改善箇所説明図

改善の内容

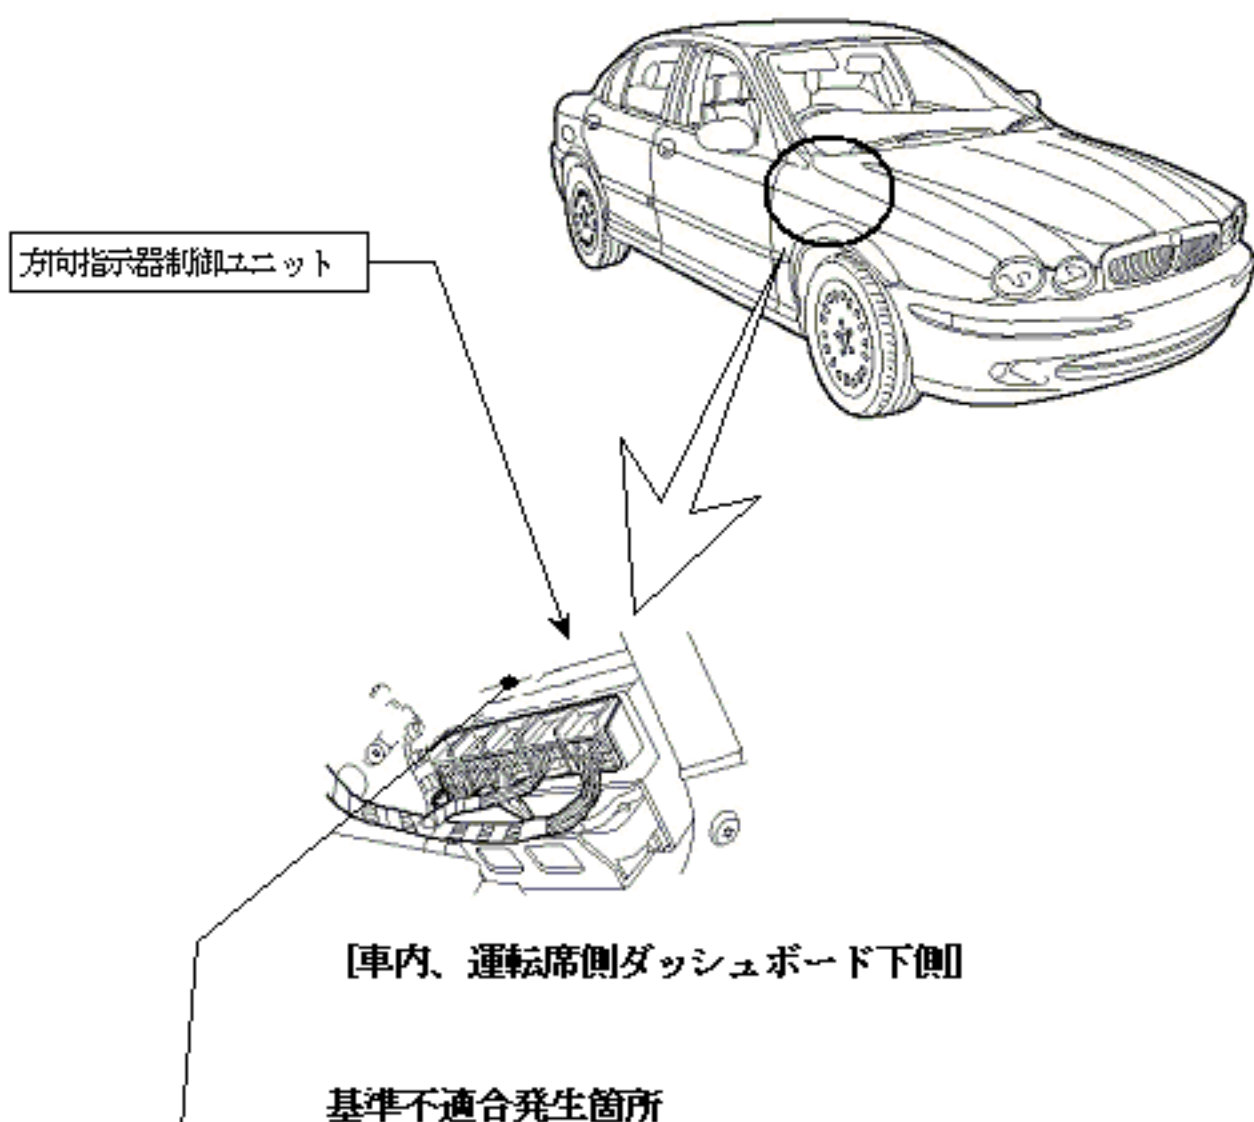
方向指示器において、制御ユニット内部のプログラムが不適切なため、制御信号が正常に発信されないことがあり、方向指示器を作動させた場合、計器盤内の作動表示灯は点滅しているものの、方向指示器が点滅しないおそれがある。

全車両、当該方向指示器制御ユニットを対策品と交換する。

コントロールユニット取付けブラケットに黄ペイントを塗布する。
